大間原子力発電所審査資料	
資料番号	OM1-CA196-R00
提出年月日	2023年9月7日

大間原子力発電所
基準津波策定のうち、津波発生要因の組合せに関する検討
及び
防波堤等の影響検討について

電源開発株式会社

防波堤等の有無による影響の確認

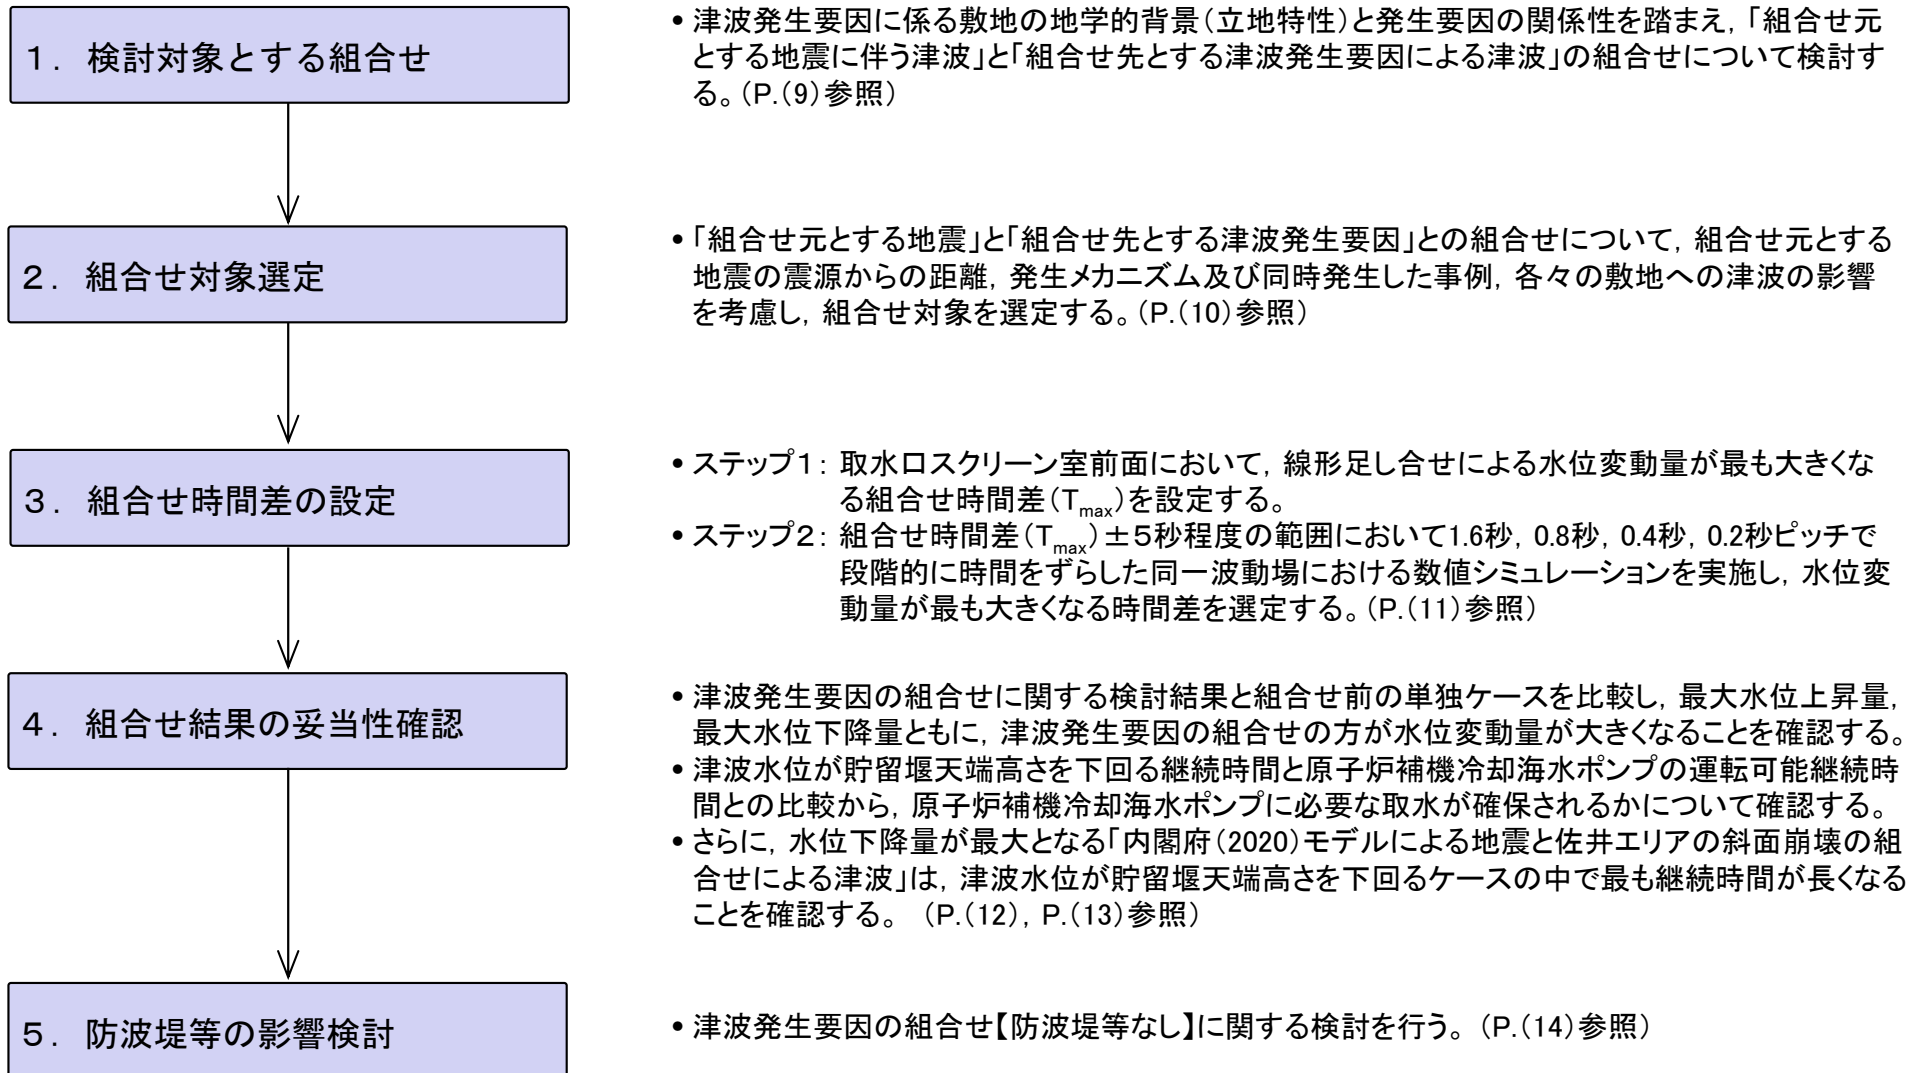
コメントNo.S5-42

- 港湾の防波堤等がないケースについて、津波発生要因を組合せた検討を実施し、最大水位変動量の大小にかかわらず、防波堤等があるケースと波源が異なる場合には、防波堤等がないケースの波源モデルも敷地への影響が大きい波源モデルとして選定する。

検討対象斜面崩壊エリア

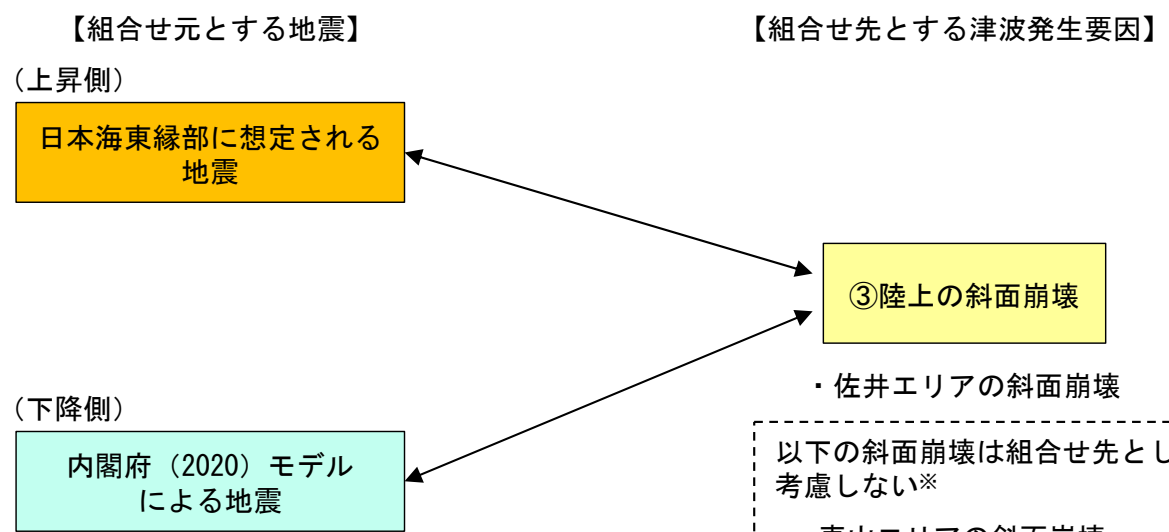
コメントNo.S5-36

- 組合せ元として考慮する地震は、津波による敷地への影響を考慮して、日本海東縁部に想定される地震及び内閣府（2020）モデルによる地震とする。
- 組合せ先として考慮する陸上の斜面崩壊としては、検討対象とした5エリアの陸上の斜面崩壊が候補として挙げられる。
- このうち、敷地への津波の影響が最も大きい佐井エリアの斜面崩壊を考慮する。

6-3. 津波発生要因の組合せ (8 / 11)

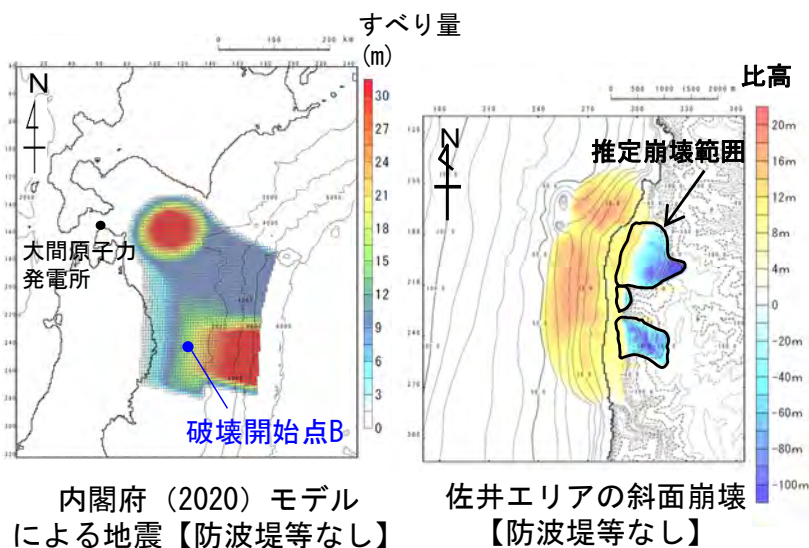
コメントNo.S5-42

崩壊地形データの作成【知内エリアの地すべり地形】

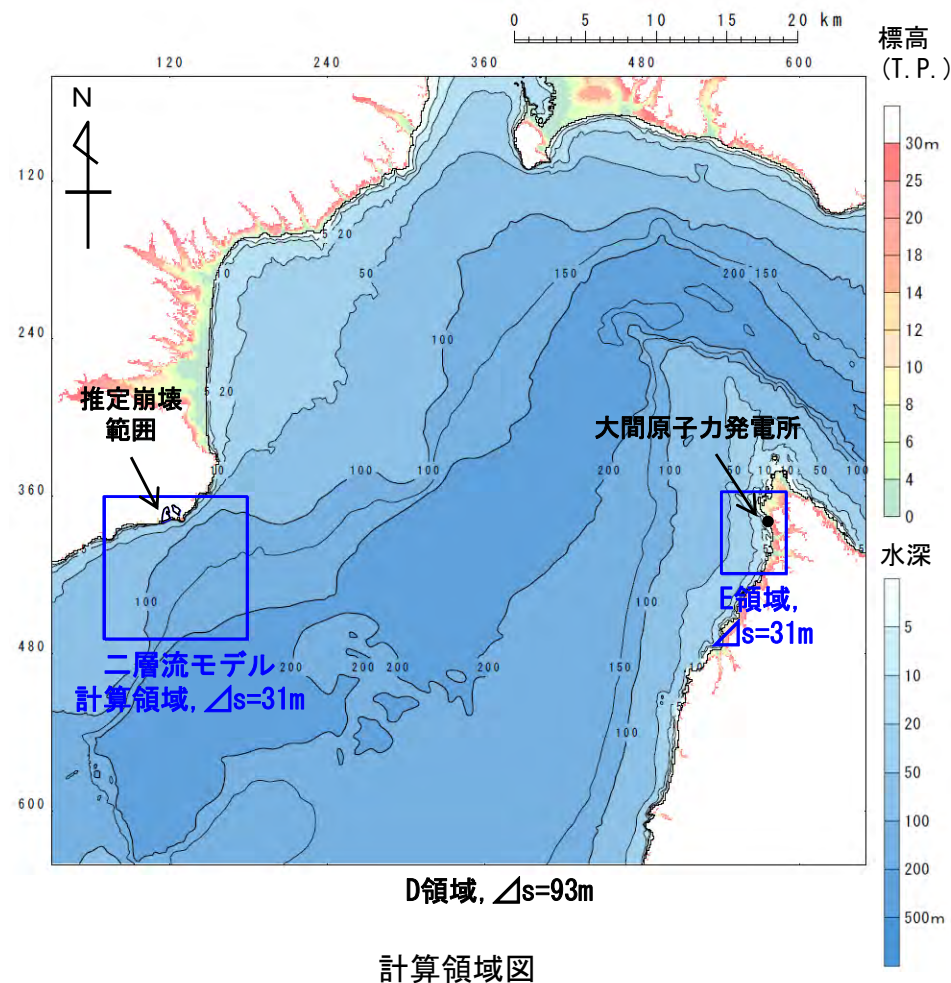
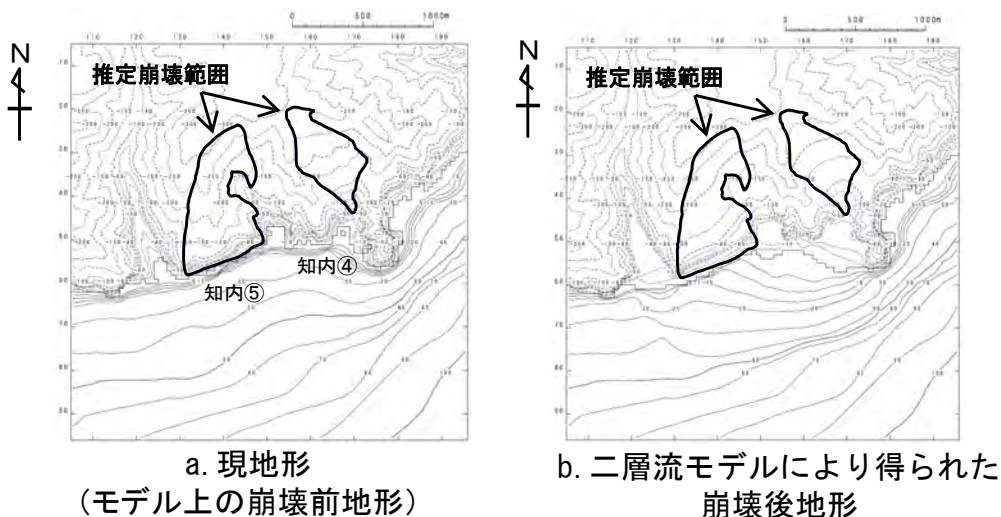
コメントNo.S5-36

- 崩壊物が海域に突入する時間については、知内⑤の崩壊物が先に海域に突入し、30秒後に知内④の崩壊物が海域に突入するものとした。
